АКТ ЭКСПЕРТИЗЫ

Объект: ЖК «Образец», корпус 1, кв. 212 (образец, данные вымышлены)

Перечень выявленных недостатков

Фото 1

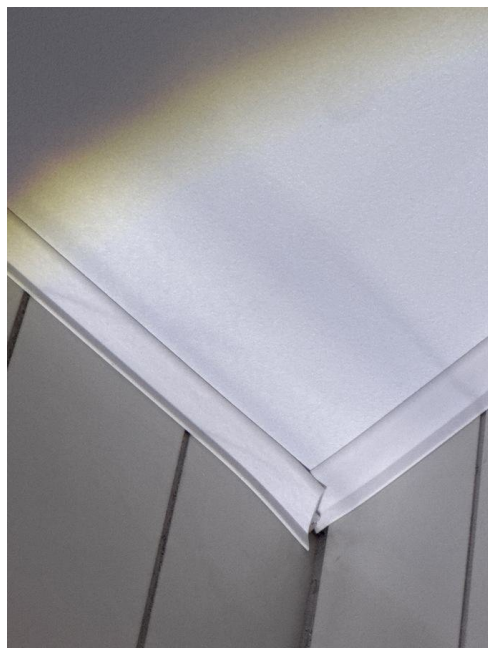
Наименование	Основание	Комментарий	Фото
Комната - Оконные блоки ПВХ			
Отсутствует отделка монтажного шва.	ГОСТ 30971-2012 "Швы монтажные узлов примыкания оконных блоков к стеновым проемам. Общие ТУ" п. 5.	Шов у нижнего угла рамы ничем не закрыт, в примыкании к отливу щель.	Фото 1
Комната - Потолок натяжной			
Короткая подрезка вставки, частичное отсутствие вставки	СП 71.13330.2017 "Изоляционные и отделочные покрытия" п. 7.8	В углу вставка не доведена до стыка, полотно у профиля отошло.	Фото 2
Комната - Стены оклеенные обоями			
Не подготовлено основание перед оклейкой	-	При боковом свете под полотном видны бугры и наплывы шпаклёвки.	Фото 3
Коридор - Входная дверь			
На поверхности стальных элементов коробок и полотен	ГОСТ 31173-2016 "Блоки дверные стальные.	Ржавчина на планке запорных ригелей и вокруг отверстий под них.	Фото 4
